福島第一原子力発電所事故の検証

～ 福島第一原子力発電所事故を踏まえた課題・教訓 ～

令和2年10月26日

新潟県原子力発電所の安全管理に関する技術委員会

図 RPV主フランジの構造

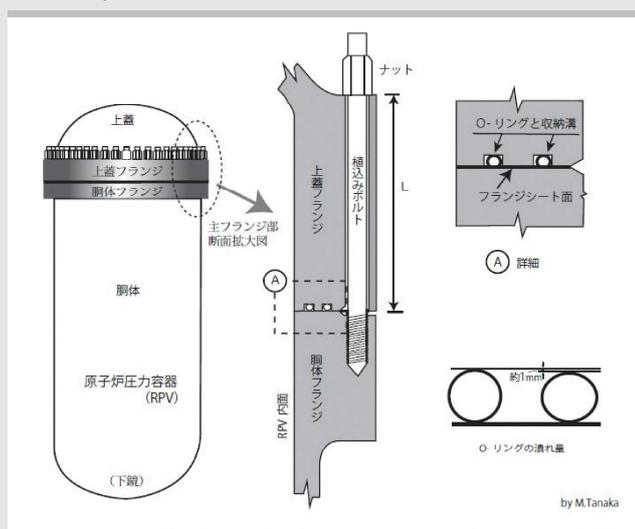
- 原子炉压力容器の上蓋フランジと胴部フランジは、2個の金属製のOリングを咬まして植え込みボルト締めすることにより密封（シール）されている。（下図参照）
- 一方、シビアアクシデントのような温度的にきわめて厳しい環境は設計時には想定されていない。しかし、過去に研究者や設計技術者がシビアアクシデント下でのRPV主フランジのシール健全性について分析・検討した例はない。
- なお、東京電力は、放射は対象物にどのように当たっているのかが重要になるが、事故時の状況は分からないとしている。

- 炉心が溶融している状態にあつては、炉心からの放射で原子炉压力容器（RPV）の温度が設計温度を大きく超えて上昇し、それに伴い挿込みボルトの温度も同程度の温度になっていたと考えられる。そのような状況下では、挿込みボルトの内部に「高温クリープ」による永久ひずみが生じ、そのため挿込みボルトの初期締め付け力が低下する「ストレスリラクゼーション」（応力緩和）が起こり、その結果RPV主フランジのシール機能が失われ、当該フランジ部から原子炉内部の水素や放射性物質を含むガス、水蒸気などが、高压のまま格納容器の頭頂部付近に噴出したのではないか。
- 3月11日20時07分、1号機の原子炉圧力は6.6～7.2MPa[gage]で圧力変動（ハンチング）している。圧力変動幅は0.6（約6気圧）と異常に大きいのが特徴だが、この時刻にあつてはすでに炉心溶融が起きていたと東京電力は推定していることから、主フランジのシール機能が失われはじめそこから高压ガスが間歇的に噴出していたことによる圧力変動ではなかったか。
- RPV主フランジからの高温ガスの噴出は、近傍に位置する原子炉格納容器上蓋部フランジのシール機能を維持していたシリコンゴム製Oリングを短時間で破損させた可能性がある。確認されているコンクリート製ウェルプラグの上方へのずれは、原子炉格納容器上蓋部フランジから漏れた高温の水素ガスがウェルプラグ直下に堆積し、自然発火によれ爆発したためではなかったか。

- 原子炉圧力容器 (RPV) 主フランジからの高温高压ガスの噴出の可能性を踏まえ、次の事項について、柏崎刈羽原子力発電所の対応状況を確認する必要がある。(事業者)
 - ・原子炉ウェルへの水張りは、RPV 主フランジから高温高压のガスが「噴出」する DCH(*)的事象のような場合にも有用なのか。(*)Direct Containment Heating (格納容器直接加熱)
 - ・原子炉格納容器フランジ部の Oリングが破損すれば、原子炉ウェルに水を張っていても大量の水素がオペレーティングフロア (オペフロ) へと漏出する可能性があるが、どう対応するのか。
 - ・RPV 主フランジからの漏えいによる格納容器過温破損が、FV の作動条件である 2Pd に至るまでの時間より、かなり先行して起きる可能性はないか。起きて問題はないか。
 - ・RPV 主フランジからの高温高压ガスの噴出の可能性の問題は、植込みボルトの材質が耐熱鋼でないこと、そしてその高温強度特性が不明なこと、からきているが、耐熱鋼への材質変更は現実的選択肢ではない。とすれば、しかるべき材料試験をおこない、当該ボルト材に対する短時間クリープ特性を含む各種高温強度特性を把握しておくべきではないか。

図 2号機原子炉格納容器圧力

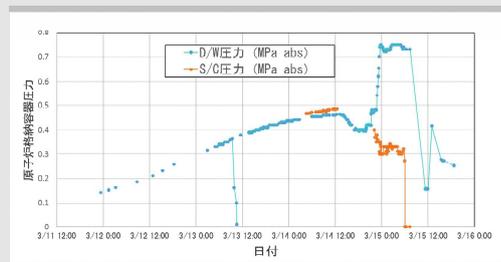
- ・ 2号機原子炉格納容器では、不可解な急激な圧力降下(*)が見られる。
(*)例えば、3月14日12時ごろからのドライウェル(D/W)圧力の降下、3月14日22時ごろからの圧力抑制室(S/C)の圧力の降下(下図参照)
- ・ なお、東京電力は、原子炉格納容器又はその周辺部からの漏えいにより原子炉格納容器圧力が低下した可能性は低いと考えている。

- 急激な圧力降下は、原子炉格納容器破損を示唆しているのではないか。

図 1 非常用復水器 (IC) の系統図

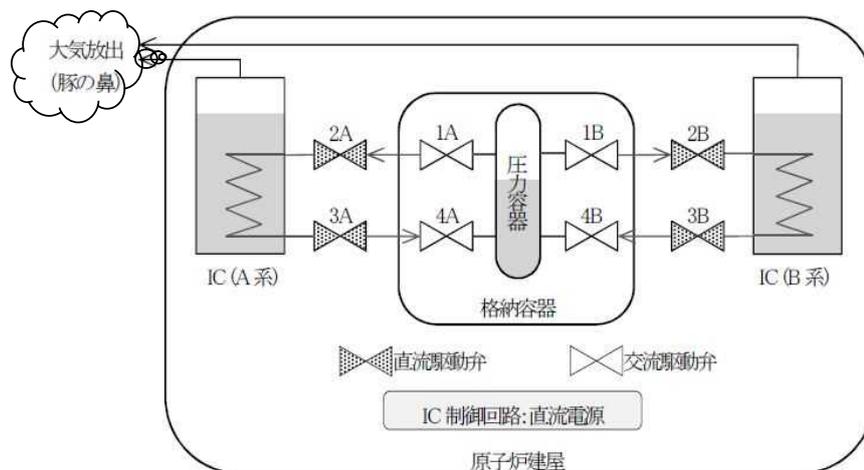
- ・当直長は IC が動作していない可能性を認識していたが、津波襲来前の IC の弁が閉状態であったことを運転員の間で共有しなかった。発電班は IC の (豚の鼻からの (図 1 参照)) 蒸気の量が少ないことを確認しながら動作状況に疑問を持たず、発電所対策本部と情報を共有しなかった。このため、吉田所長以下発電所対策本部では、IC が動作していると誤認し、原子炉の冷却が行われず事故が深刻化した。電源喪失後の B 系の格納容器の内側の隔離弁が開であった可能性が高いことから、電源喪失後 B 系は動作できた可能性があった。
- ・1号機運転開始後、一度も IC の実動作確認をしていなかった。したがって、IC を運転した場合、豚の鼻から轟音と共に蒸気が噴き出すことを知る者はいなかった。また、IC がフェイルクローズの設計になっており、電源喪失で動作しなくなる可能性が高いことを、運転員も発電所対策本部も理解していなかった。
